## Stellungnahme des ADFC

*Gemeinsame Anmerkungen des ADFC Düsseldorf und des ADFC Rhein-Kreis Neuss zum Radschnellweg Neuss-Düsseldorf-Langenfeld*

### 4.3.2 Überführung Münchener Straße nördlich Hospitalstr. (Lageplan 3)

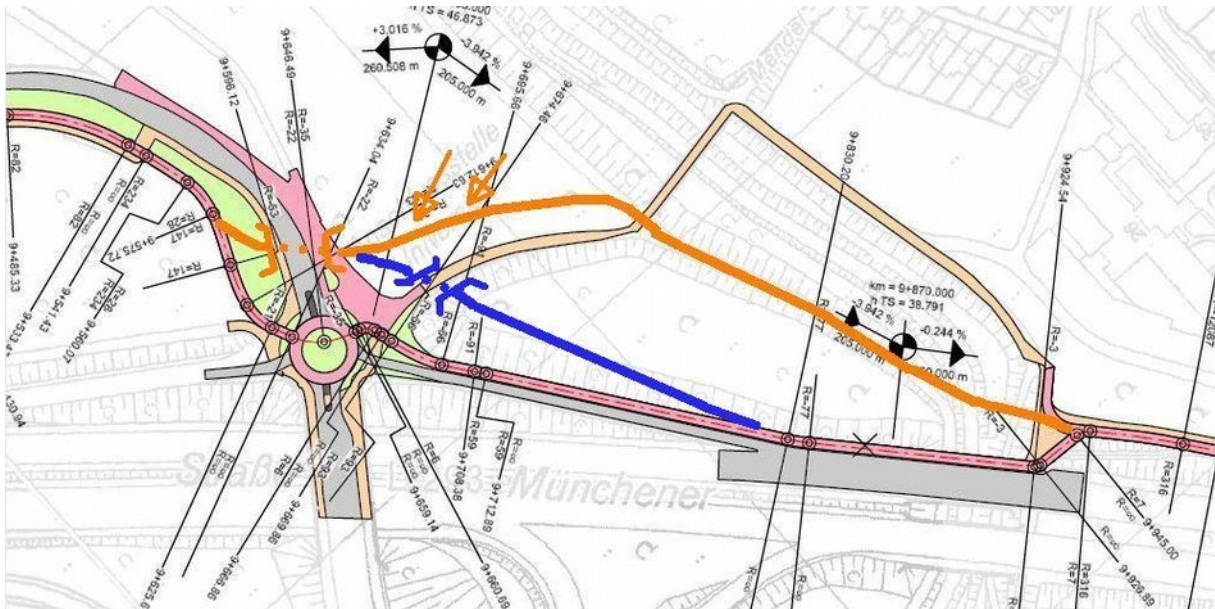
Desgleichen an der in der Detailplanung vorgesehenen Führung des RSW über die Brücke der Münchener Str. (Verbindung Karl-Hohmann-Straße - Hospitalstraße). Diese Brücke ist heute um die 2 m breit, das würde nicht einmal für den Gehweg genügen.

Unser Trassierungsvorschlag (orange) unterfährt an einer möglichst schmalen Stelle die Universitätsstraße. An der Markierung (orange Pfeile) sind evtl. Erdbewegungen (Herstellung eines kleinen Einschnitts) erforderlich.

Auf die im Lageplan 4 an die Brücke der Münchener Str. angehängte Querung des Brückerbach über den Brückerbach verzichtet die orange Variante, der RSW wird geradeaus über eine kleine neue Bachbrücke auf den vorhandenen Weg westlich des Brückerbachs geleitet. Hinter der Brücke am Mendelweg zweigt der RSW Richtung Universitätsstraße ab und unterquert sie, um auf der anderen Seite den geplanten RSW zu erreichen. Der Charme dieser Variante ist, dass der genannte vorhandene Weg westlich des Brückerbachs elegant die Universität Ost anbindet und eine Fortsetzung Richtung Christophstraße und weiter über den gerade neu erstellten Radweg "Witzelstraße" ein Anbindung in Richtung Innenstadt und Oberbilk über das Radhauptnetz möglich ist.

Alternativ ist auch die blaue Route denkbar. Sie schneidet die Böschung so an, dass ein Niveau erreicht wird, das eine Durchfahrt unter der Universitätsstraße an der gleichen Stelle wie die orange Variante ermöglicht. Aus unserer Sicht kann die Verbindung vom Mendelweg zum Kreisverkehr entfallen, ansonsten wäre hier noch eine kleine Brücke erforderlich.

#### 4.4.2 Überführung Bonner Straße (Lageplan 4)

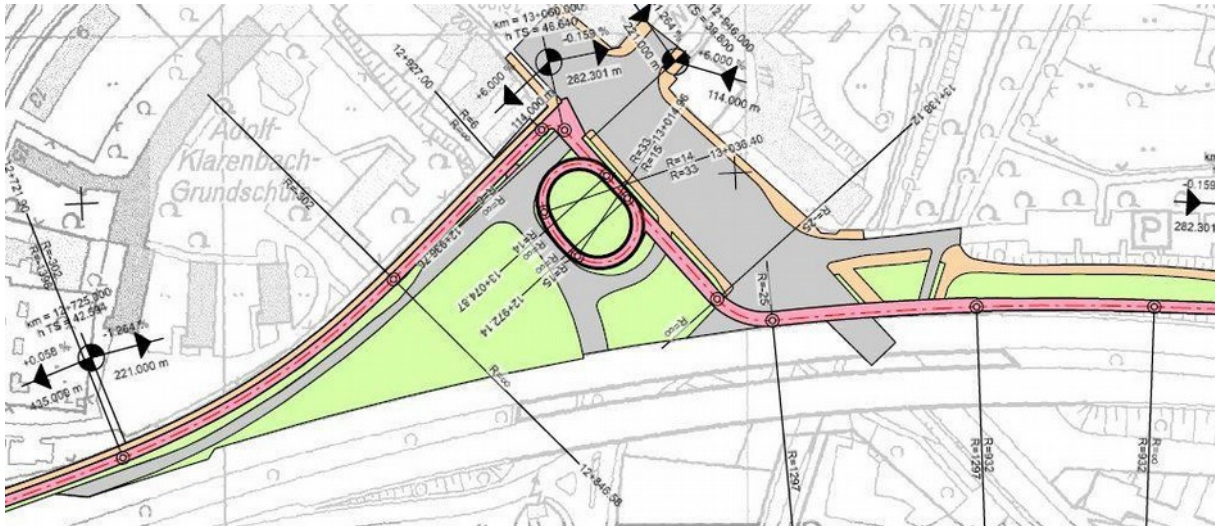
Die Detailplanung sieht eine neue Brücke über die Bonner Str. und anschließend eine 360°-Schleife vor, um das Niveau der Bonner Str. zu erreichen. Dann folgt ein beampelter Überweg über die Auffahrt zur Münchener Str. und direkt anschließend ein 90°-Winkel mit Radius Null (!):

Der einzige Sinn dieser Führung kann sein, den Radweg auf der Bonner Straße anzubinden. Dem gegenüber steht die extreme Verlangsamung wegen der Führung durch die enge Wendel, den Ampelüberweg und den 90°-Haken. Zudem kann die Höhenenergie in der Abfahrt nicht ausgenutzt werden, da man unten auf Null ausgebremst wird. **Der ADFC lehnt diese Planung ab!** Unser Alternativvorschlag ist ein „Überflieger“:
